**Forum mondial de l'harmonisation
des Règlements concernant les véhicules**

Groupe de travail de la sécurité passive

Règlement ONU n° 127 (Sécurité des piétons)**Proposition de complément 3 à la série 03 d'amendements et
de complément 2 à la série 04 d'amendements au Règlement
ONU n° 127 (Sécurité des piétons)****Communication des experts de l'Allemagne, de la France, des Pays-Bas
et de l'Organisation internationale des constructeurs d'automobiles* ****

« Figure 13

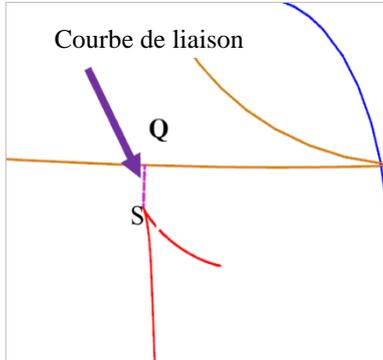
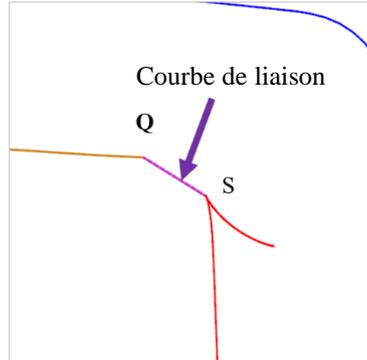
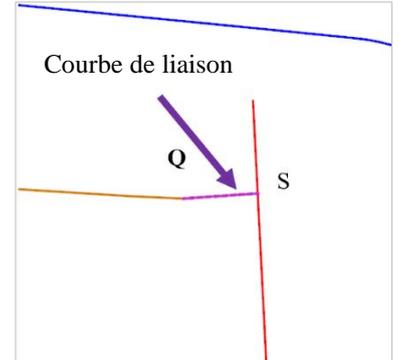
Paragraphe 2.44, figure 13, lire :

La présente proposition vise à préciser la définition des tiers de la zone d’impact du pare-brise, à corriger les noms des coins supérieurs dans la figure 13 (Q et Q’ au lieu de R et R’), et à mettre à jour la figure 14.

Définition du coin supérieur en utilisant la distance la plus courte

Le décalage latéral est à l'avant du décalage arrière

Le décalage latéral et le décalage arrière ne correspondent pas à l'intersection

Le décalage arrière est à l'intérieur du décalage latéral

« Figure 14

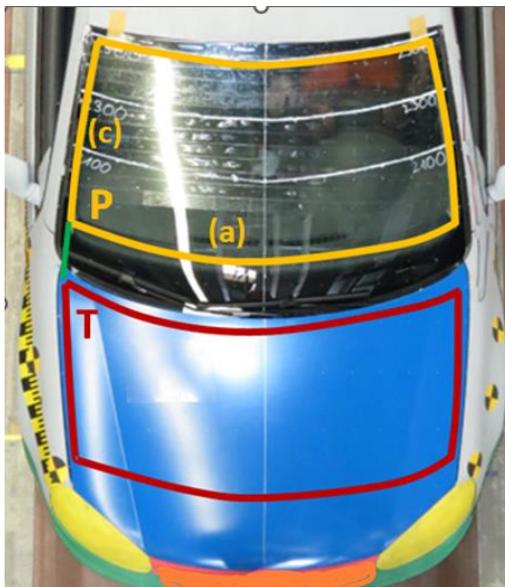
Paragraphe 2.45, figure 14, lire :

Limites latérales de la zone de contrôle du carénage

Figure 17
Tiers de la zone d’impact du pare-brise

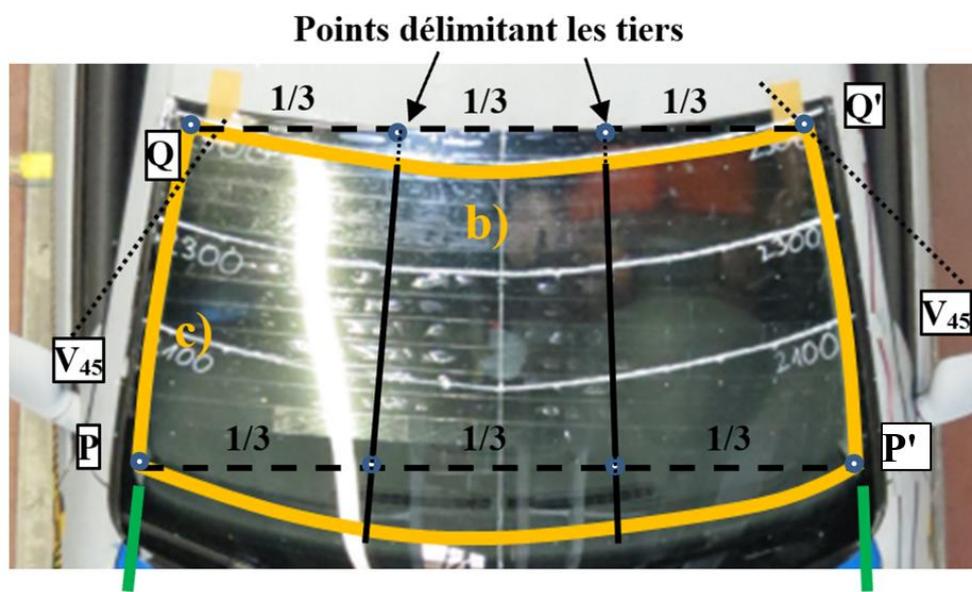
Paragraphe 2.49, lire :

« 2.49 “Un tiers de la zone d’impact du pare-brise”, le tracé géométrique de la zone comprise entre les limites latérales de la zone d’impact du pare-brise telle que définies à l’alinéa c) du paragraphe 2.44, mesurée à l’aide d’un mètre ruban suivant le contour extérieur du pare-brise sur toute section transversale, divisée en trois parties égales. divisée en trois par des lignes passant par les points divisant les segments P-P’ et Q-Q’ en trois (coins supérieurs de la zone d’impact du pare-brise), comme indiqué à la figure 17. Toutes les lignes doivent être tracées et les trois parties égales doivent être mesurées à l’aide d’un mètre ruban flexible suivant le contour extérieur du pare-brise. Si les points Q et Q’ coïncident avec les points P et P’, Q et Q’ doivent être définis sur les lignes de délimitation latérales définies à l’alinéa c) du paragraphe 2.44, en arrière des points P et P’, respectivement.

En l’absence de point Q unique à l’intersection des lignes définies aux alinéas b) et c) du paragraphe 2.44, le point Q est le premier point de contact entre un plan vertical V_{45} , qui forme un angle de 45° avec le plan médian longitudinal vertical du véhicule, et la transition b) – c) de la limite de la zone d’impact du pare-brise.

S’il n’y a pas d’intersection entre les lignes définies aux alinéas b) et c) et que la zone d’impact est fermée par une courbe de liaison, comme indiqué à la figure 13, le point Q est défini comme étant le milieu de cette courbe de liaison. ».
